**Avis délibéré de la mission régionale d'autorité  
environnementale sur la modification simplifiée n°3 du  
plan local d'urbanisme (PLU) de la commune de Saint-  
Martin-Valmeroux (15)**

**Avis n° 2025-ARA-AUPP-1596**

**Avis délibéré le 2 juillet 2025**

Figure 2 : Plan de masse du projet Isotoner « Prades 5 » (source : notice explicative)

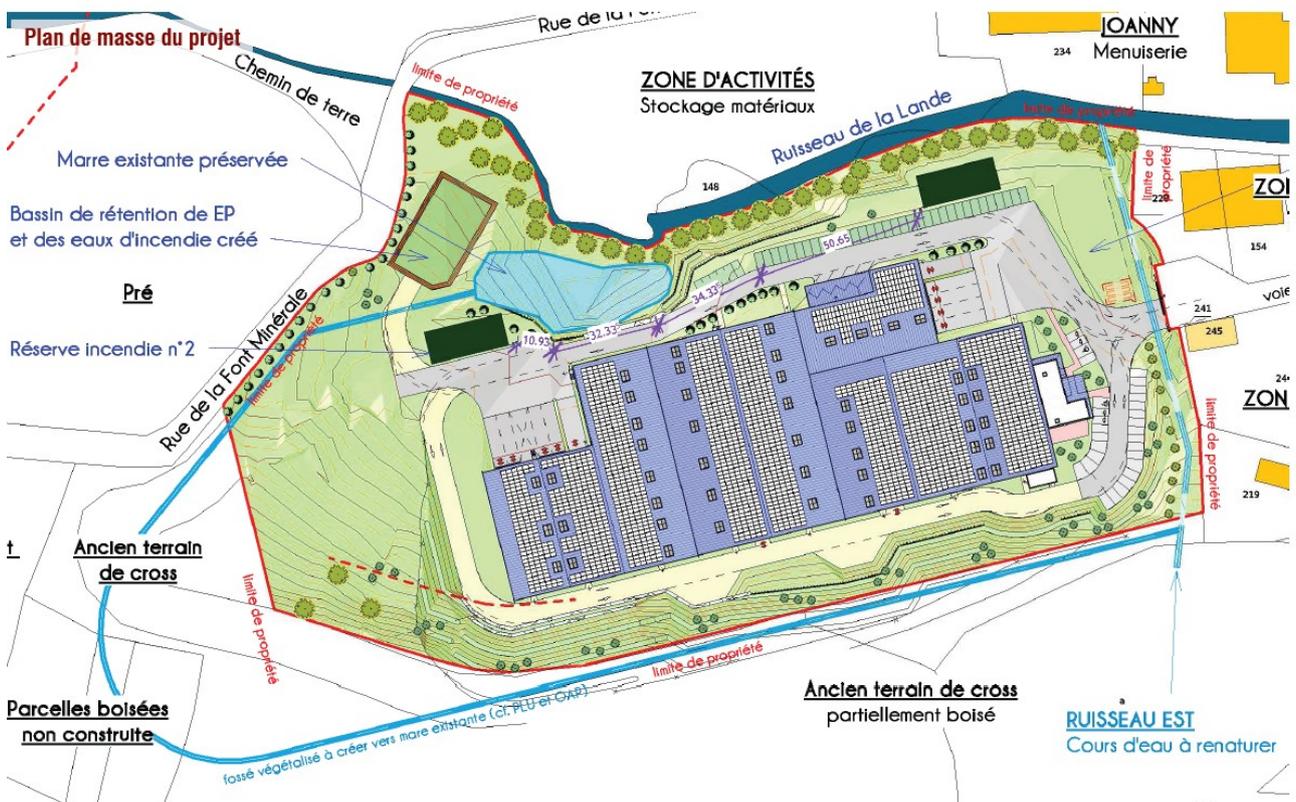
**L'Autorité environnementale recommande de compléter le dossier par des photomontages toutes saisons depuis les différents points de vue, proches et éloignés vers le site du projet, afin d'étayer la conclusion du dossier sur le niveau d'incidences retenu.**
